**ГОСТ Р
52134—2003**

**ТРУБЫ НАПОРНЫЕ ИЗ ТЕРМОПЛАСТОВ
И СОЕДИНИТЕЛЬНЫЕ ДЕТАЛИ К НИМ ДЛЯ
СИСТЕМ ВОДОСНАБЖЕНИЯ И ОТОПЛЕНИЯ
Общие технические условия**

Изменение № 1 ГОСТ Р 52134—2003 Трубы напорные из термопластов и соединительные детали к ним для систем водоснабжения и отопления. Общие технические условия

Утверждено и введено в действие Приказом Федерального агентства по техническому регулированию и метрологии от 17.11.2009 № 506-ст

Рисунок В.6 — Эталонные кривые длительной прочности материала труб PVC-C Тип I

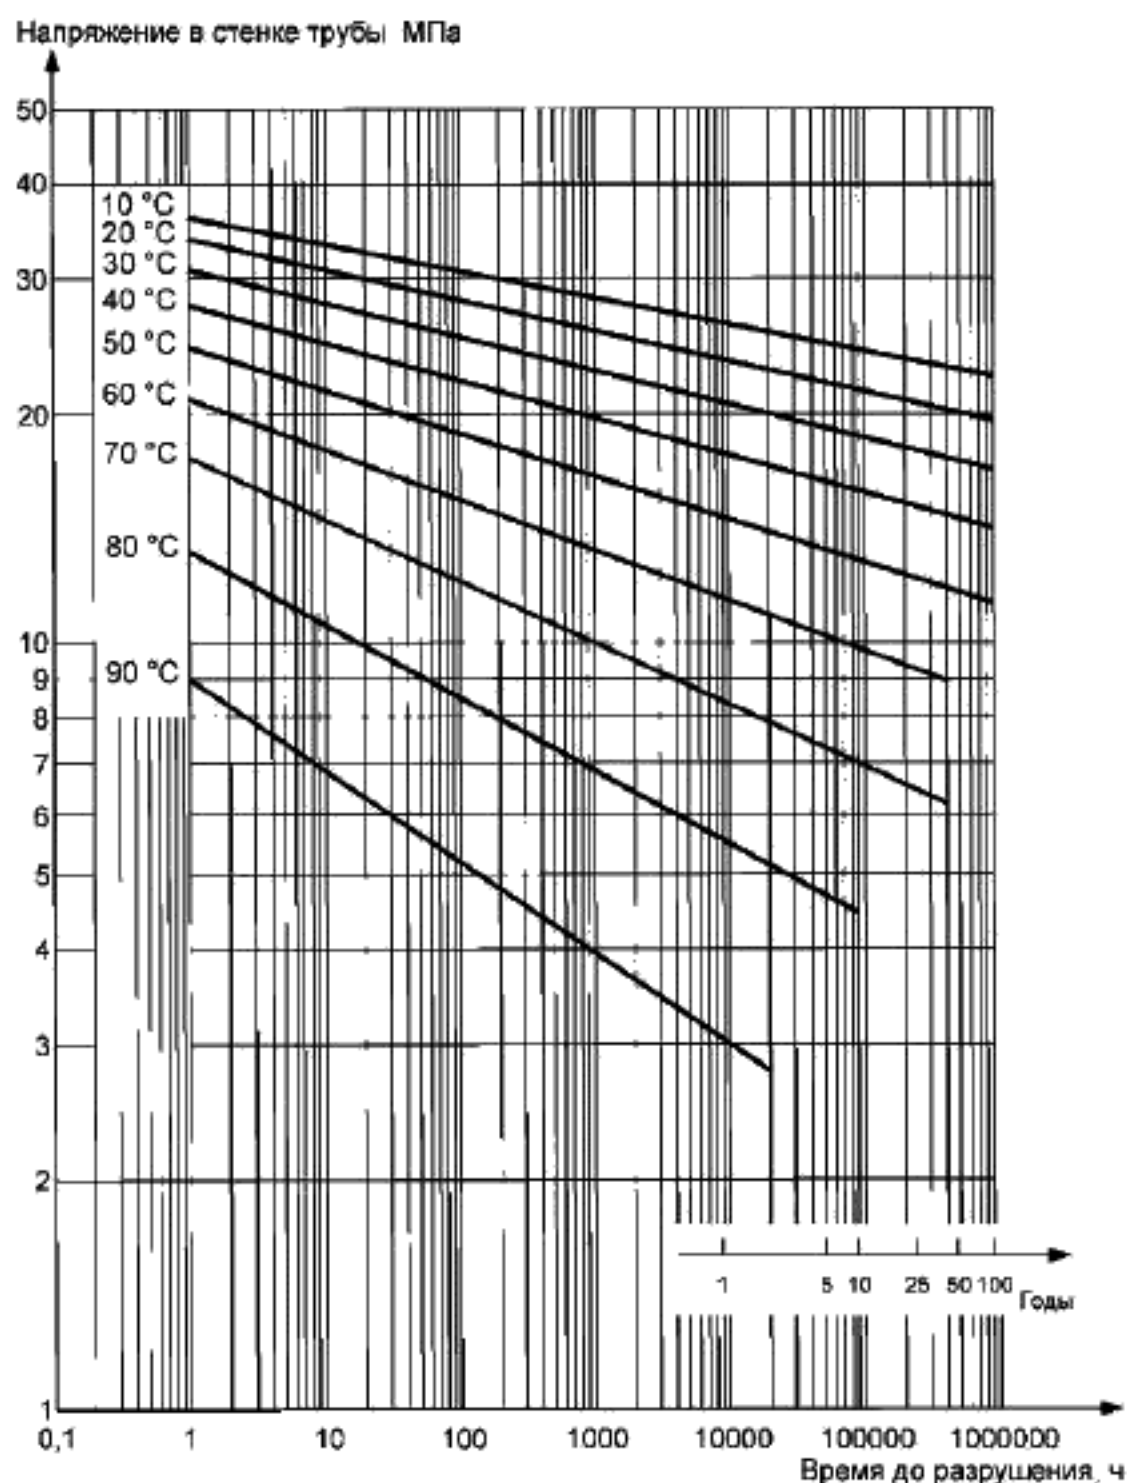
рисунки В.6, В.7, В.11 заменить новыми:

$$\lg t = -109,95 - \frac{21897,4}{T} \cdot \lg \sigma + \frac{43702,87}{T} + 50,74202 \cdot \lg \sigma,$$

где t — время, ч; T — температура, К; σ — напряжение в стенке трубы, МПа

Рисунок В.7 — Эталонные кривые длительной прочности материала фитингов PVC-C Тип I

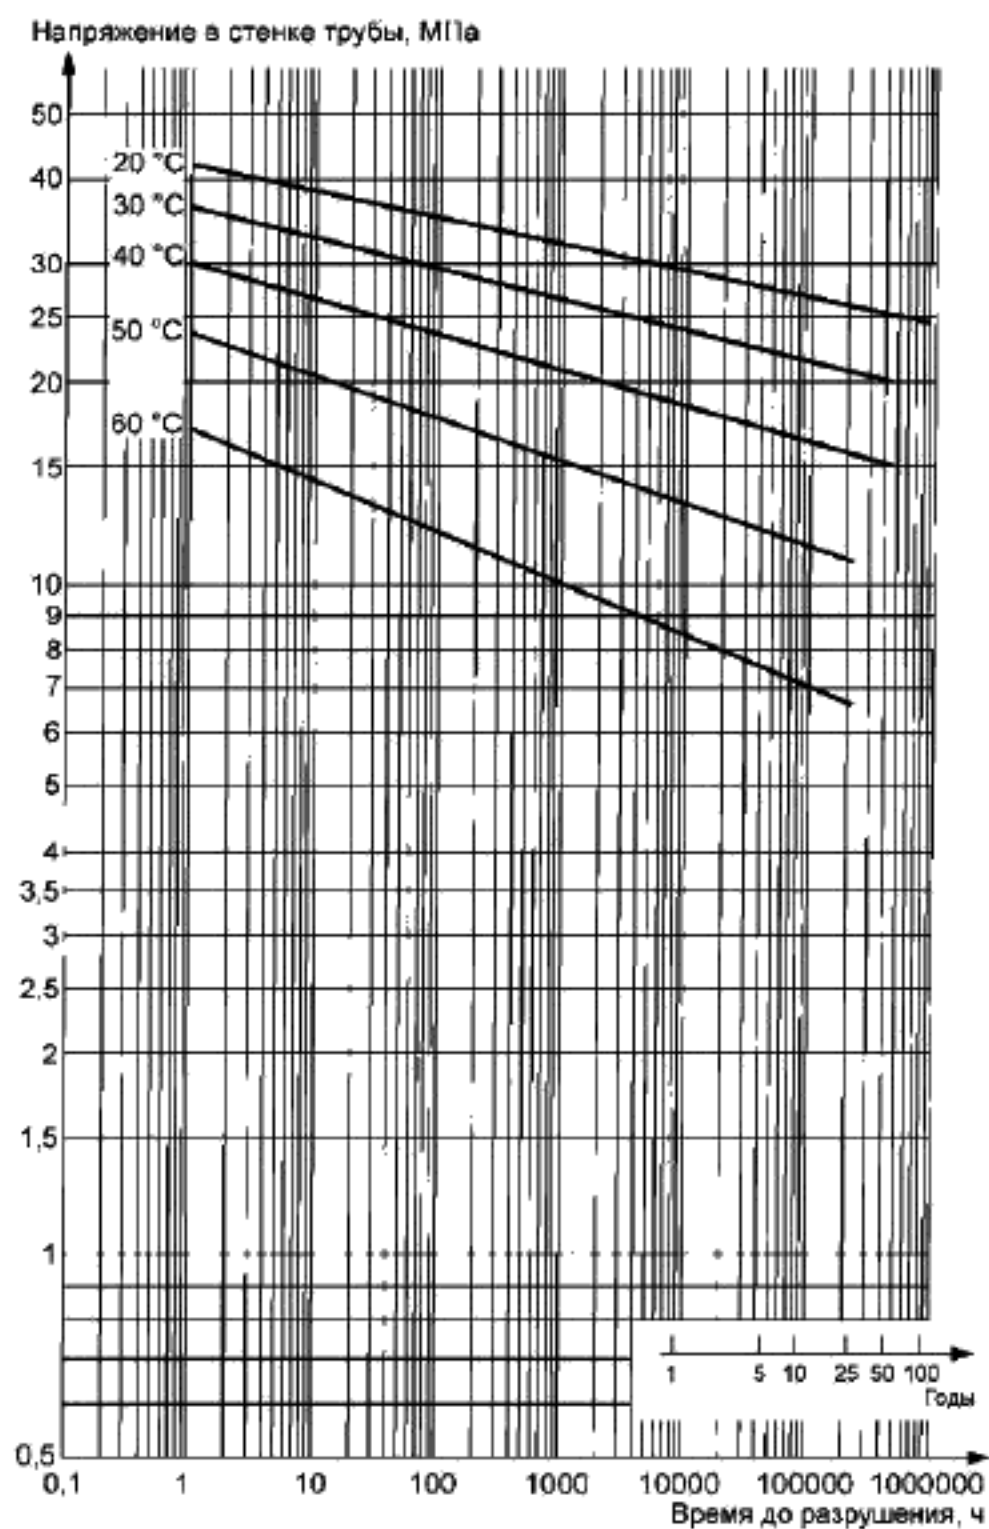
$$\lg t = -121,699 - \frac{25985}{T} \cdot \lg \sigma + \frac{47143,18}{T} + 63,03511 \cdot \lg \sigma,$$

где t — время, ч; T — температура, К; σ — напряжение в стенке трубы, МПа

Рисунок В.11 — Эталонные кривые длительной прочности PVC-U

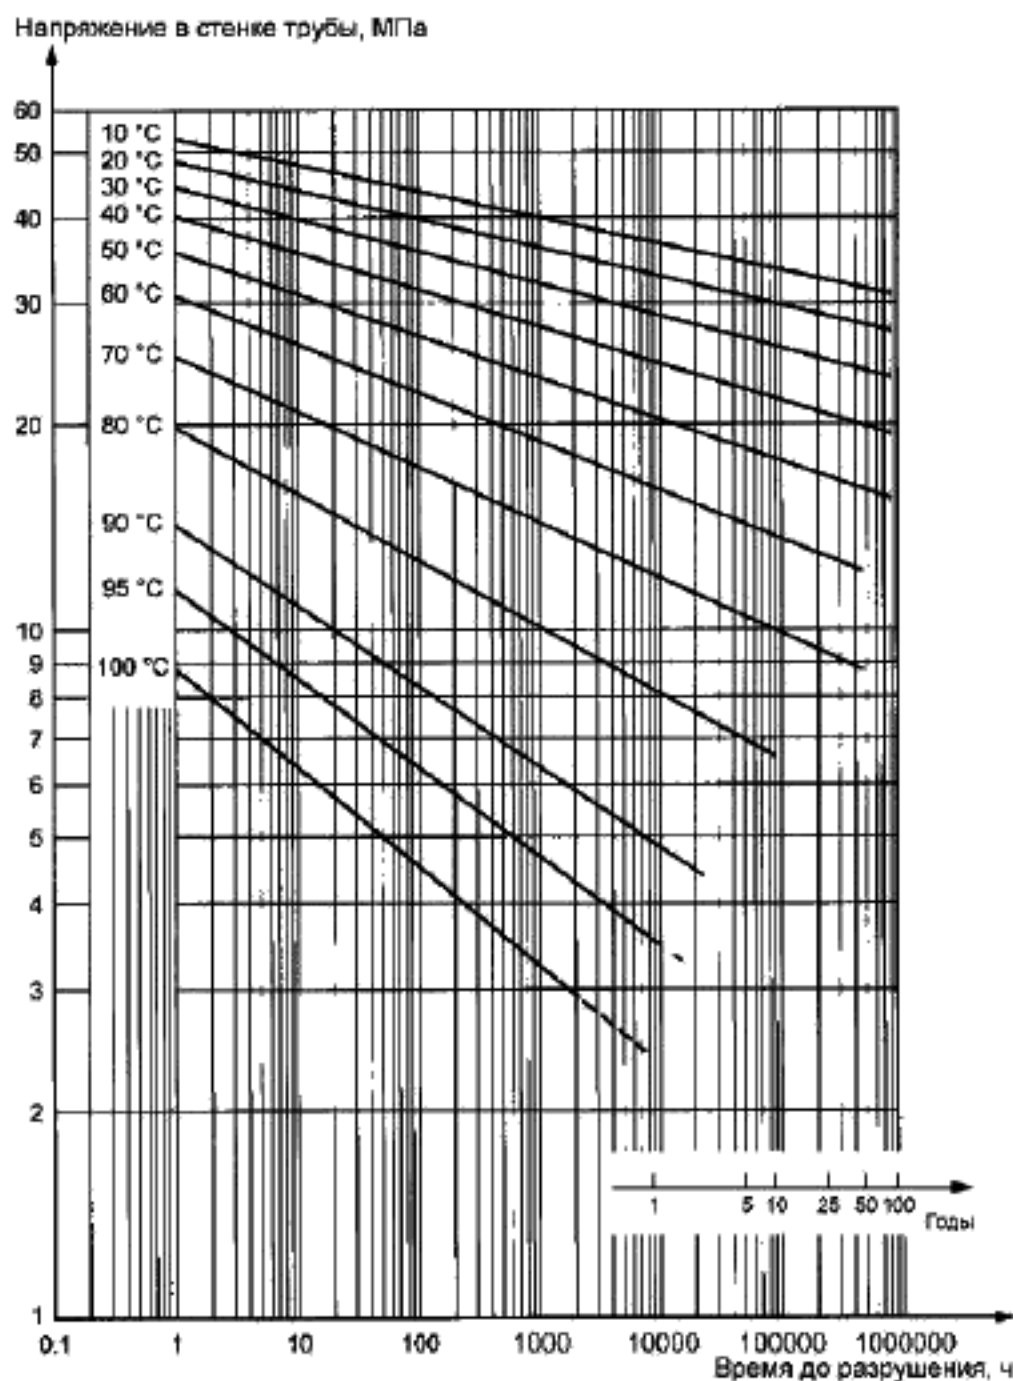
$$\lg t = -164,461 - \frac{29349,493}{T} \cdot \lg \sigma + \frac{60126,534}{T} + 75,079 \cdot \lg \sigma,$$

где t — время, ч; T — температура, К; σ — напряжение в стенке трубы, МПа

Рисунок В.12 — Эталонные кривые длительной прочности материала труб PVC-C Тип II

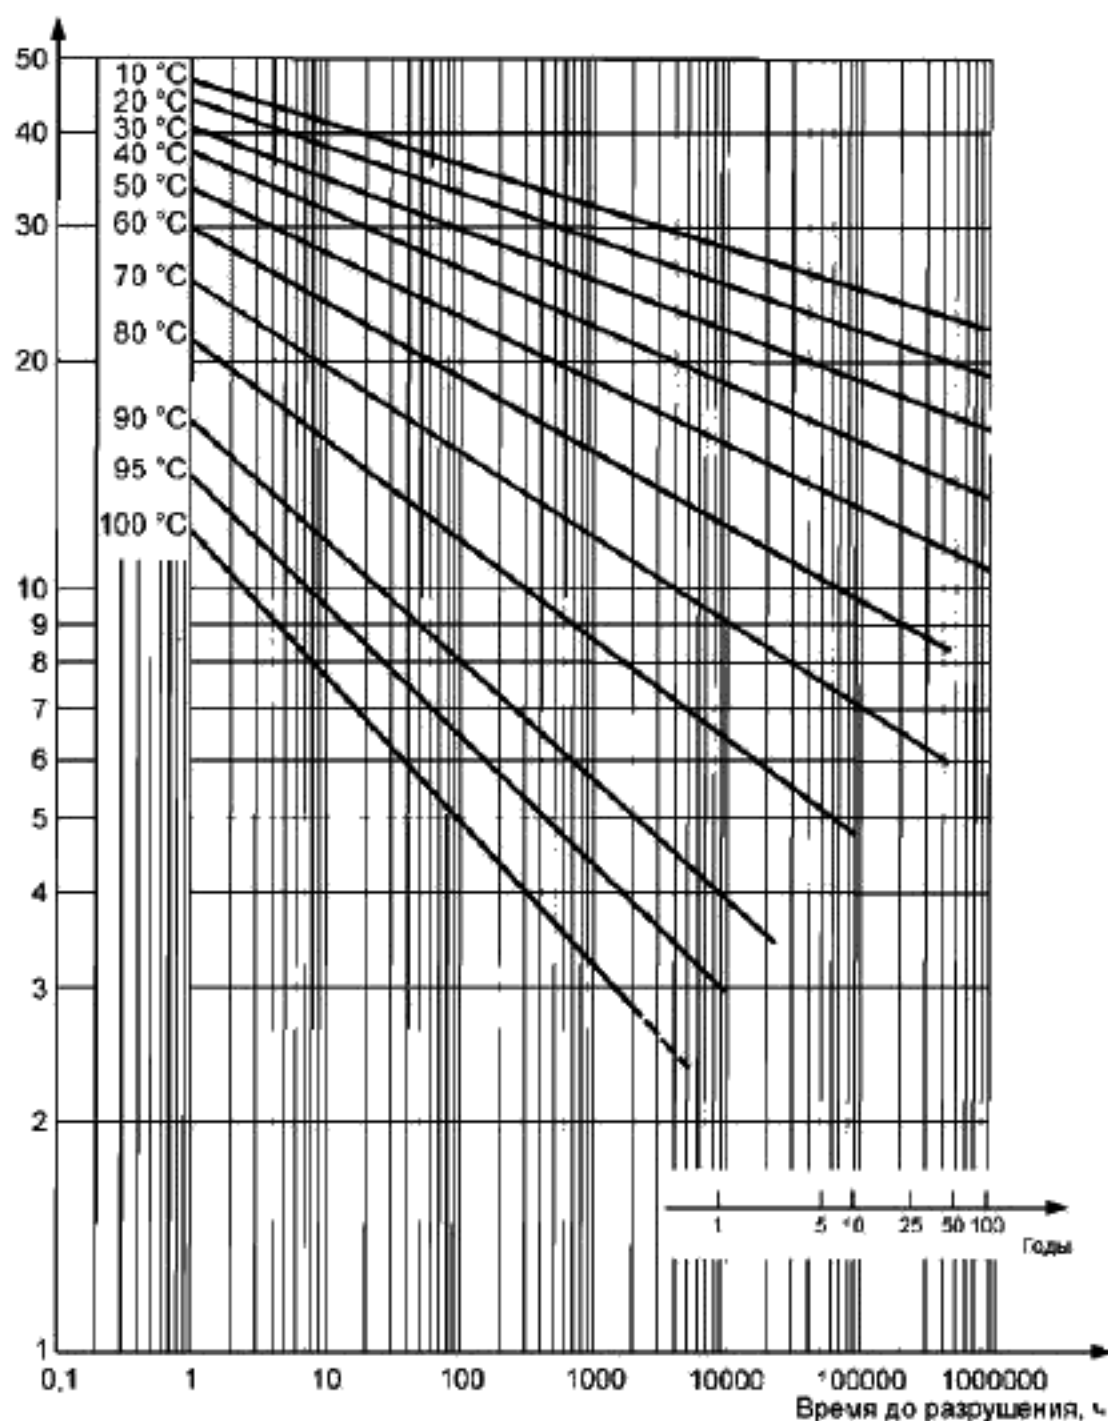
приложение В дополнить рисунками — В.12 — В.15:

$$\lg t = -115,839 - \frac{22980}{T} \cdot \lg \sigma + \frac{45647,94}{T} + 54,73219 \cdot \lg \sigma.$$

где t — время, ч; T — температура, К; σ — напряжение в стенке трубы, МПа

Рисунок В.13 — Эталонные кривые длительной прочности материала фитингов PVC-C Тип II

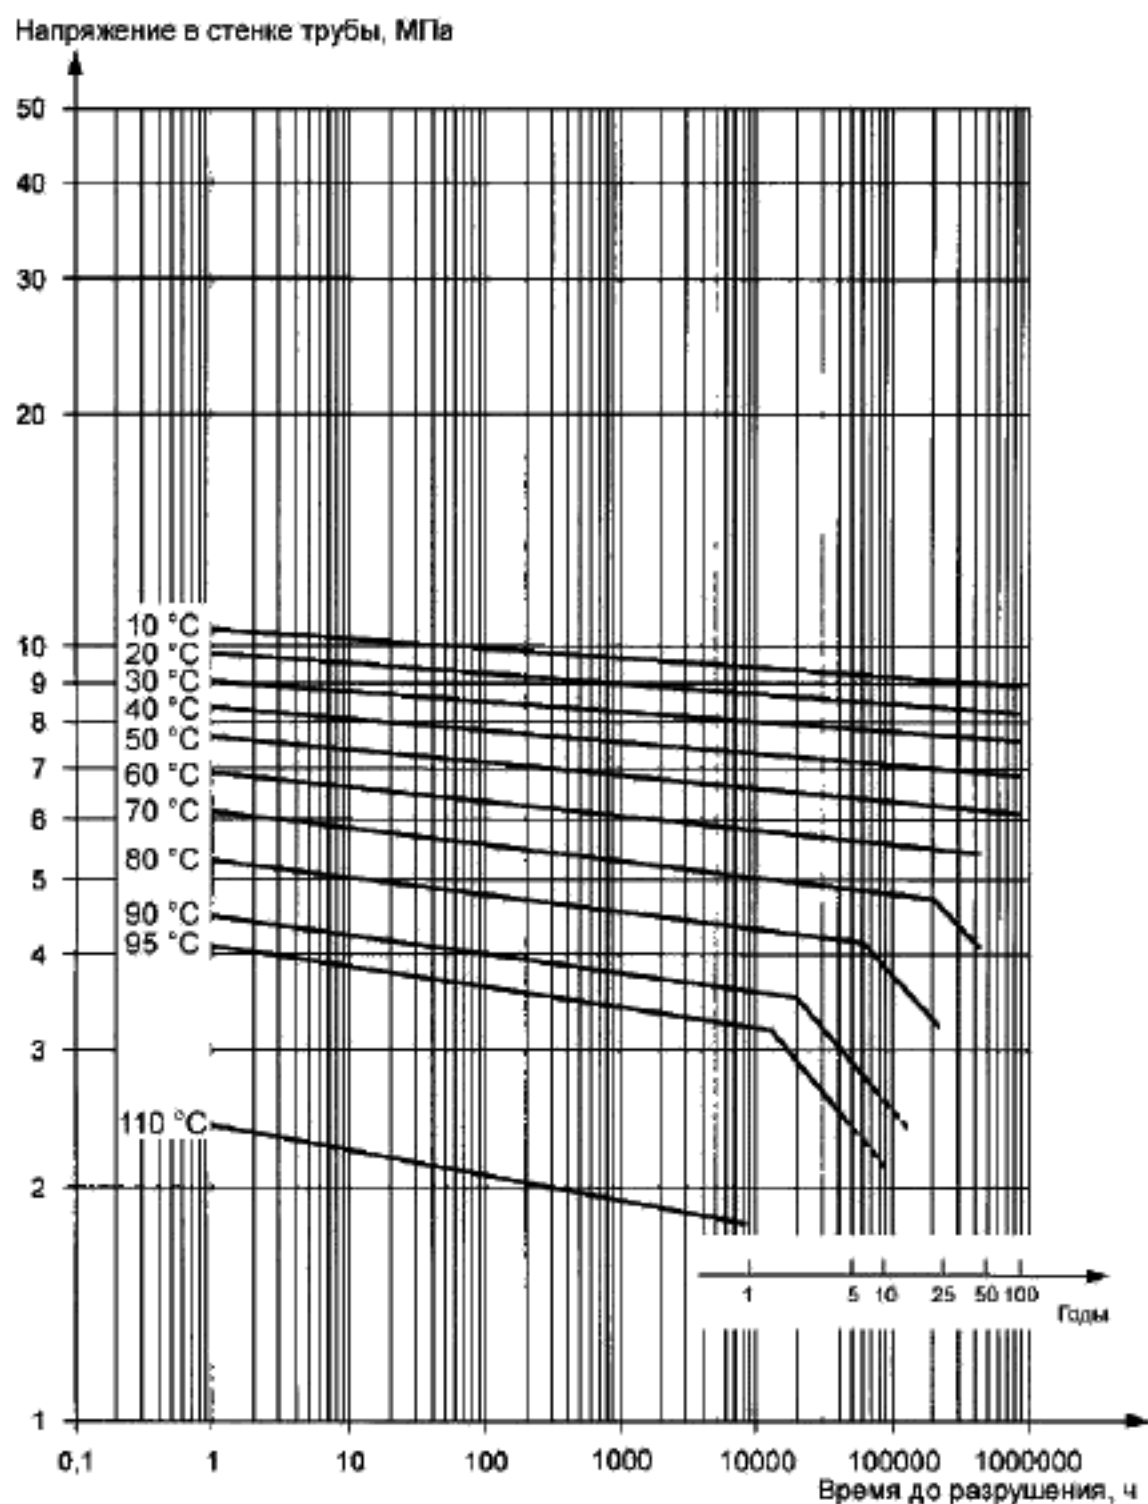
$$\lg t = -72,6624 - \frac{15253}{T} \cdot \lg \sigma + \frac{29245,14}{T} + 35,54 \cdot \lg \sigma,$$

где t — время, ч; T — температура, К; σ — напряжение в стенке трубы, МПа

Рисунок В.14 — Эталонные кривые длительной прочности PE-RT Тип I
 (Продолжение см. с. 139)

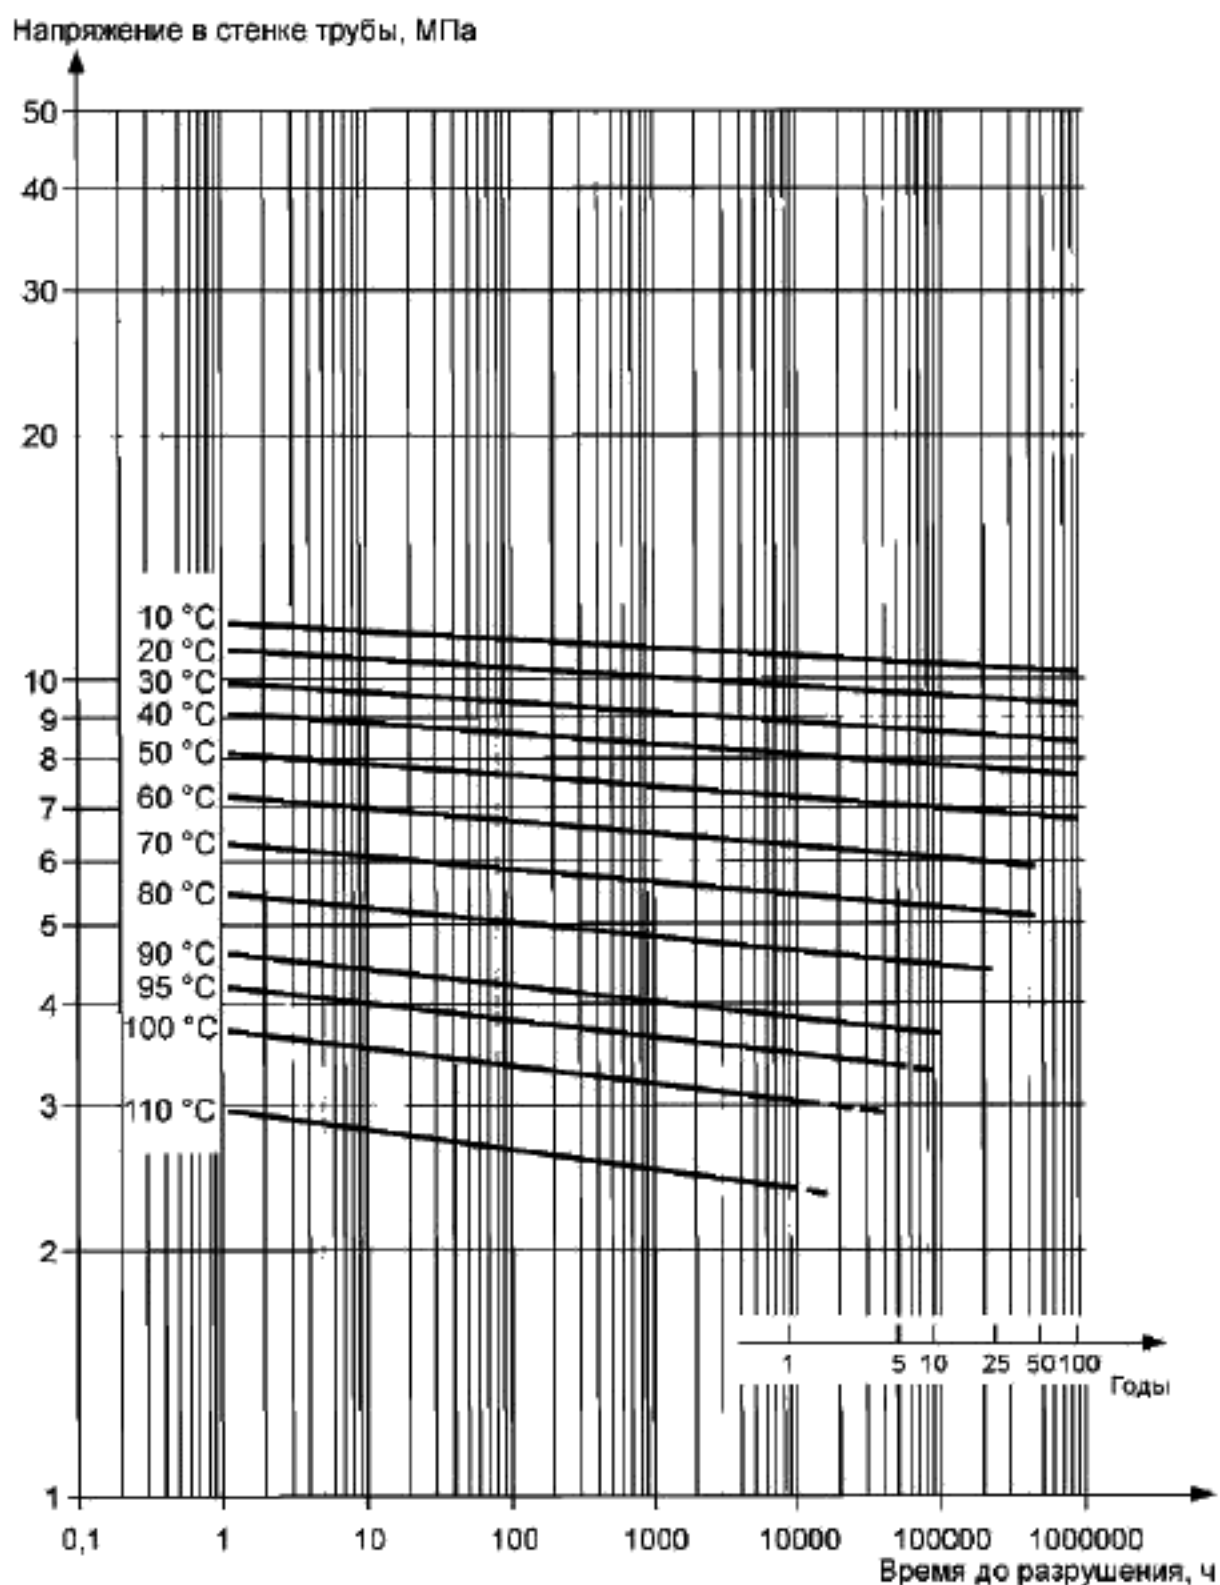
Левая часть ломаной: $\lg(t) = -190,481 - (58219,035/T) \cdot \lg(\sigma) + 78763,07/T + 119,877 \cdot \lg(\sigma)$.

Правая часть ломаной: $\lg(t) = -23,7954 - (1723,318/T) \cdot \lg(\sigma) + 11150,56/T$,
 где t — время, ч; T — температура, К; σ — напряжение в стенке трубы, МПа
